DODATEK Č. 2 ke Smlouvě o dílo

uzavřené podle ust. § 2586 a násl. zákona č. 89/2012 Sb., občanský zákoník, ve znění pozdějších předpisů
„Sportovní areál Vltava – přeložka cyklostezky, České Budějovice“

NÁVRH ZMĚNY ZÁVAZKU dle čl. VII všeobecných obchodních podmínek (specifikace)
změna č. 2

ZMĚNOVÝ LIST č. 2

Výsadba 5 vzrostlých stromů

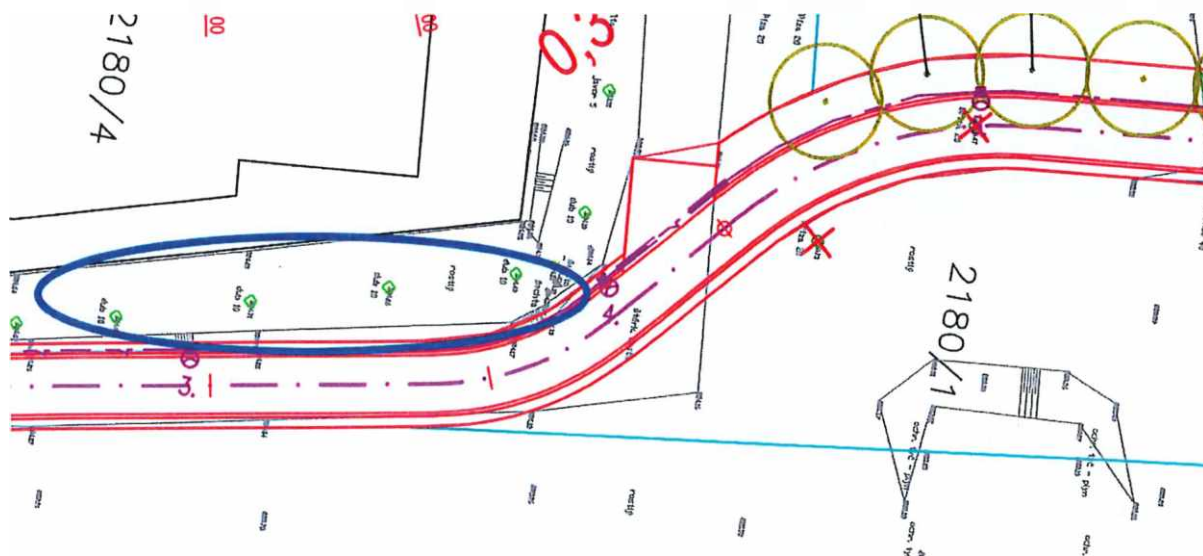
Dojde k výsadbě 5 stromů podél cyklostezky na místě stávajících uschlých stromů. Jedná se o 3 duby a 2 jeřáby o obvodu kmene 14-18 cm.

Dodatečnou výsadbou budou nahrazeny uhynulé stromy z předchozí etapy výstavby tak, aby podél přeložené cyklostezky bylo zachováno navržené stromořadí.

Dodatečné terénní úpravy – doplnění násypu

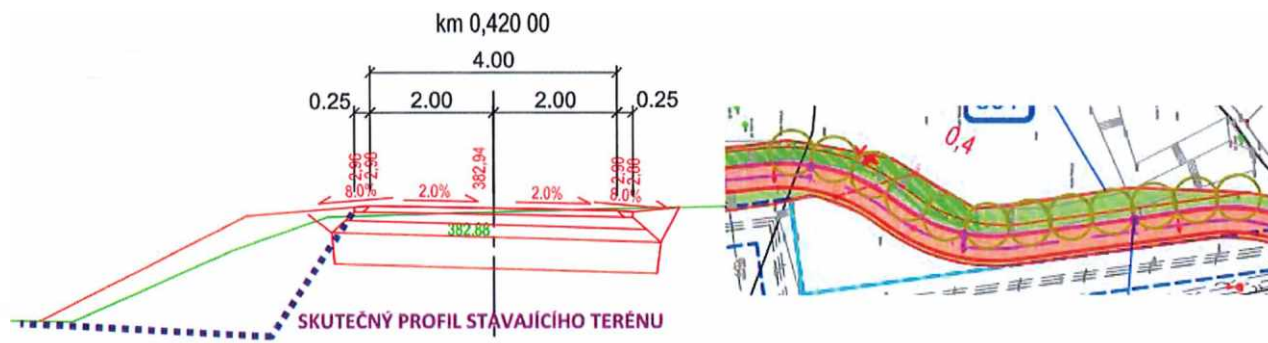
V úseku KM 0,380-0,450 bude doplněno těleso násypu dovezenou zeminou tak, aby byl příčný profil bezpečný a byla umožněna výsadba stromořadí. Po vytýčení stavby zjištěno, že v tomto úseku skutečný terén neodpovídá PD (patrně vlivem terénních úprav provedených v rámci předchozí výstavby teplovodu).

Zeleně předpokládaná úroveň stávajícího terénu. Tečkovaně skutečnost.

Doplnění zeminy kvůli doprofilování tělesa násypu dle požadavku PD. Stávající terén je příliš strmý a pro výsadbu stromů nevhodný. PD předpokládá pouze převrstvení původního terénu orníci.
